Wyjaśnienia do Zapytania ofertowego

Dotyczy zadania: **Remont drzwi wejściowych zewnętrznych głównych i wewnętrznych przedsionkowych oraz remont schodów zewnętrznych przy ul. Nysy Łużyckiej 42 w Opolu**

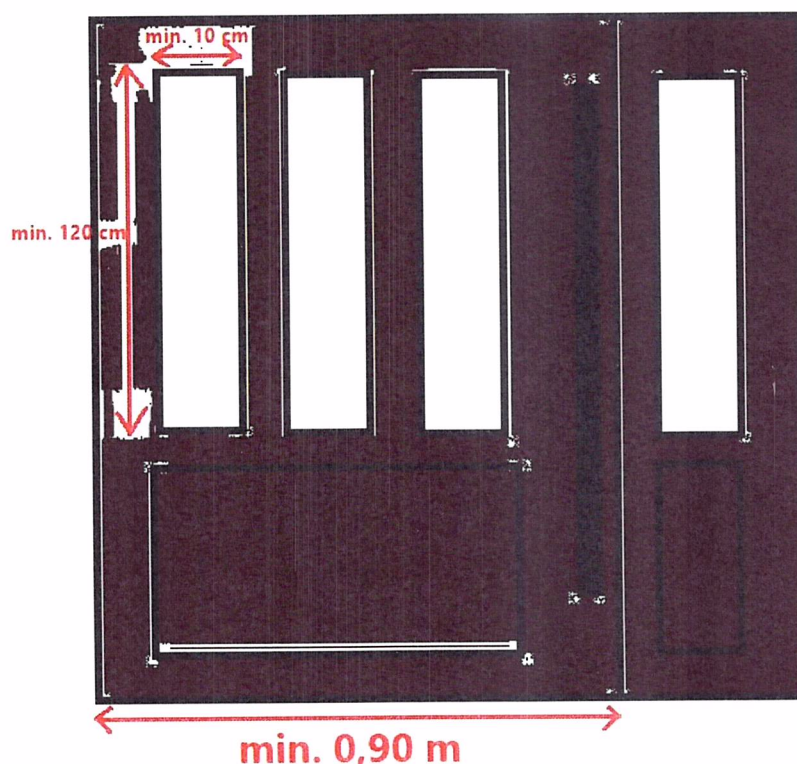
Zamawiający wprowadza w skrzydle biernym poprzeczkę , ale dla drzwi o takich gabarytach spowoduje to zaburzenie architektury. Dodatkowo szyby są bardzo wąskie (wersja II) i jest problem z ich wyprodukowaniem.

Proszę o info czy mogę sporządzić ofertę dla drzwi z dwoma pionowymi poprzeczkami w skrzydle czynnym i bez poprzeczki w skrzydle biernym ??

dla drzwi A oraz drzwi B:

- 2 pionowe poprzeczki w skrzydle czynnym (głównym) zostały dopuszczone przez Zamawiającego w wyjaśnieniach z dnia 30.04.2025 r.
- dla skrzydła biernego Zamawiający dopuszcza jedno szklenie bez poprzeczki.

Poglądowy układ drzwi zewnętrznych wejściowych dwuskrzydłowych kolor ciemny brąz

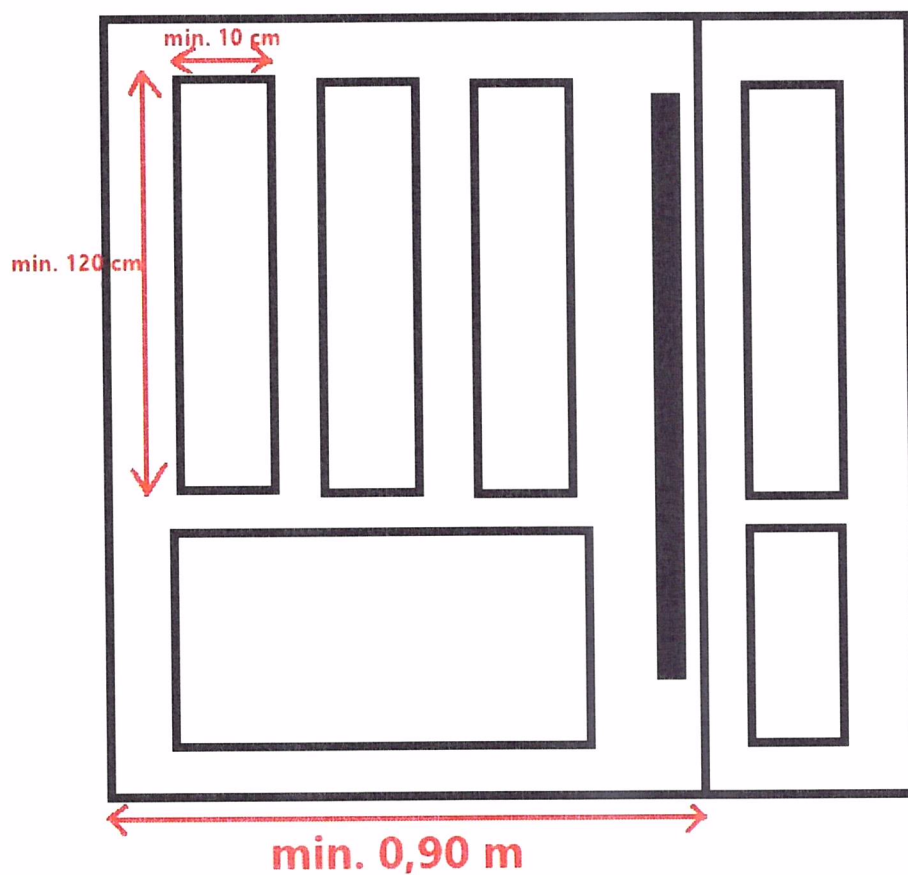
Jednocześnie Zamawiający dokonuje modyfikacji w pkt. 11(Wizualizacja planowanych drzwi) w załączniku nr 1A – Opis Przedmiotu Zamówienia (dla części I) jak niżej:

11. Wizualizacja planowanych drzwi
